**Bebauungsplan XXXVI a  
Wolffstraße – BA 1  
Altersgerechtes Wohnen**

**Bedenken gegen den Bebauungsplan in der im Internet am 15.05.2021  
einsehbaren Fassung.**

Einspruch gegen den Bebauungsplan Nr. XXXVI a "Wolffstraße – Bauabschnitt 1 – Altersgerechtes Wohnen"

### Einspruch zum Bebauungsplan in Aufstellung: „Rahmenplan Wolffstr. Variante 4“

**Rahmenplan Wolffstraße**  
**Städtebauliches Konzept**  
**Variante 4, inkl. Bauabschnitten**

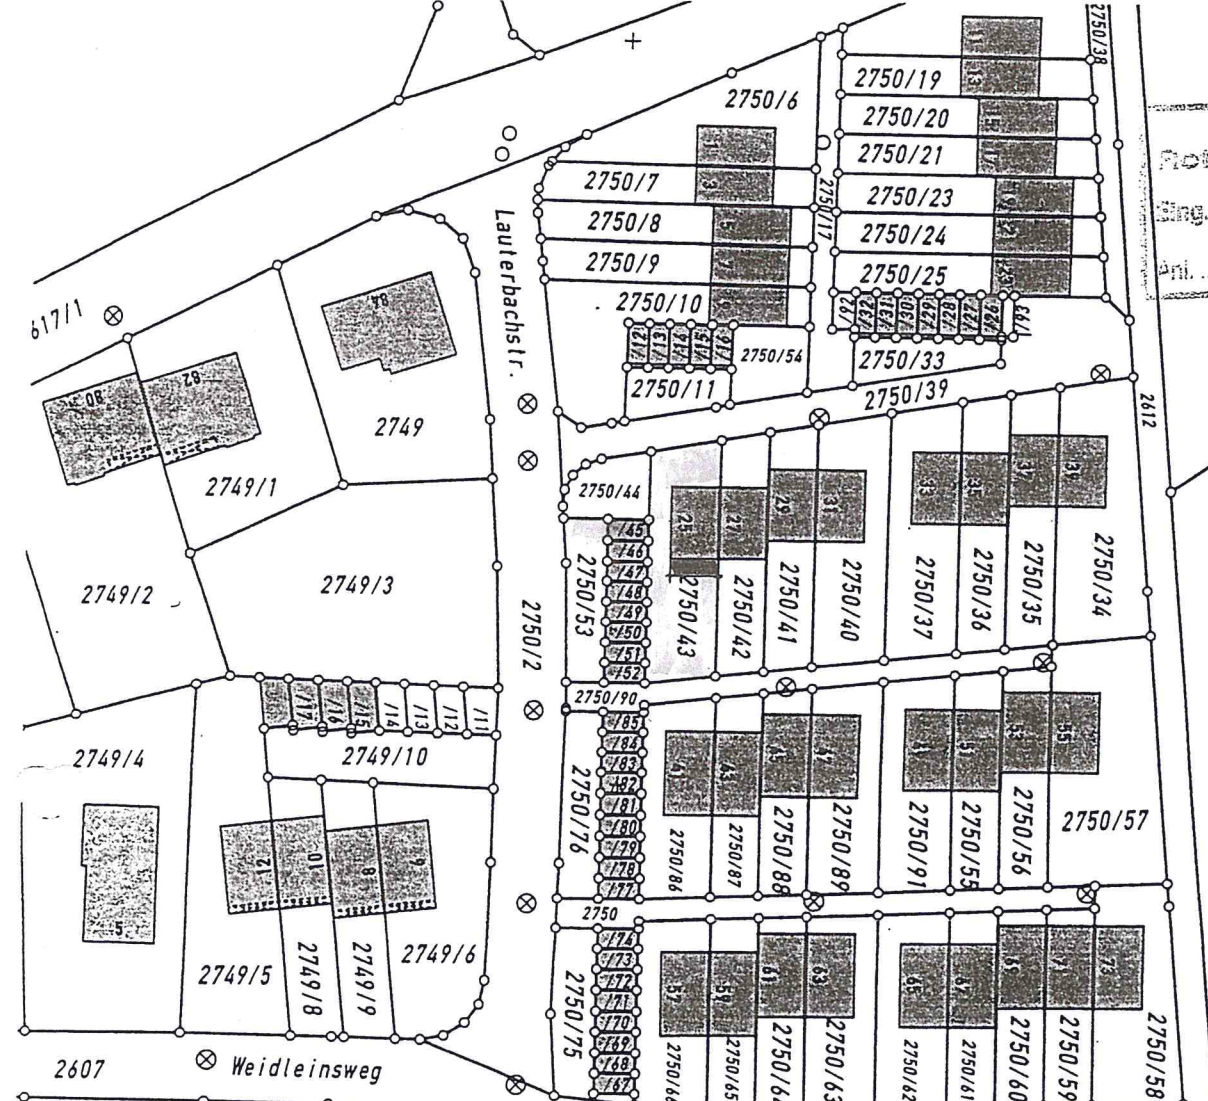
Im Plan ist ein Weg mit Einmündung in unsere Privatstraße eingezeichnet, was nicht zulässig ist. Wir nehmen an, dass es sich um einen Planungsfehler handelt und bitten nach Überprüfung des Sachverhalts um eine kurze schriftliche Stellungnahme und Plankorrektur.

### Auszug aus dem Katasterkartenwerk

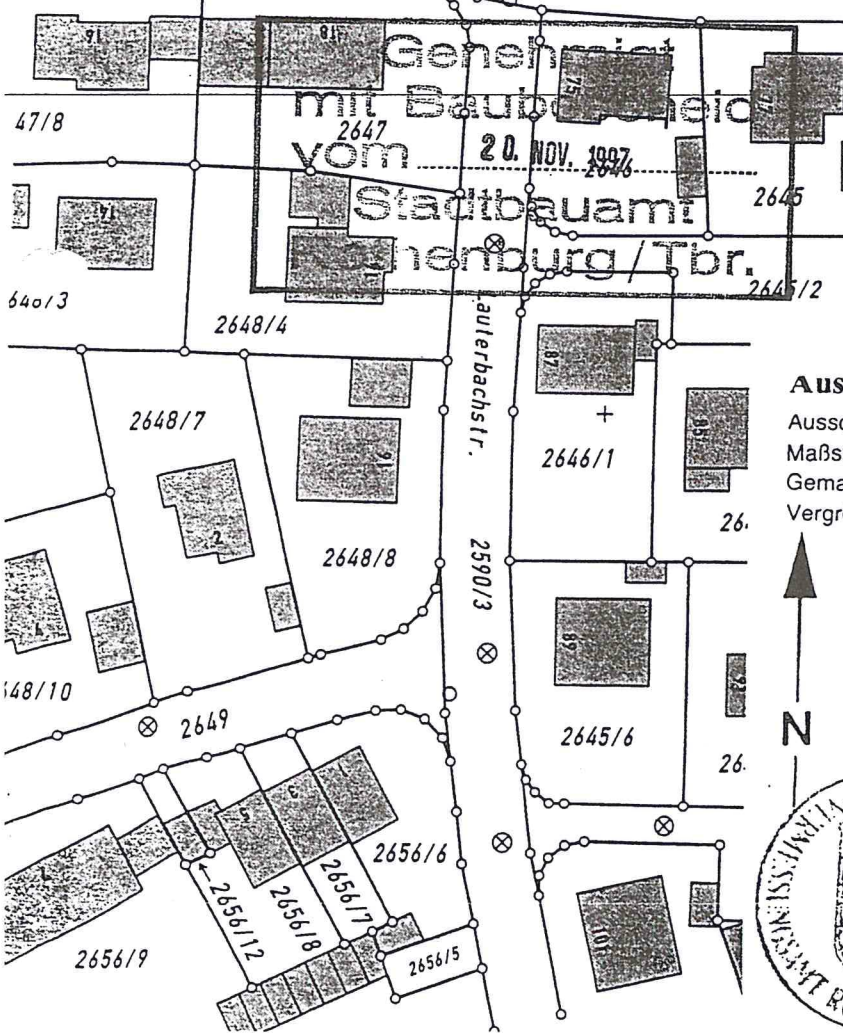
nach Durchsicht des oben genannten Rahmenplanes machen wir als Miteigentümer der Privatstraße (Flurstück 2750/39) folgenden Einspruch für die laufende Planung geltend:
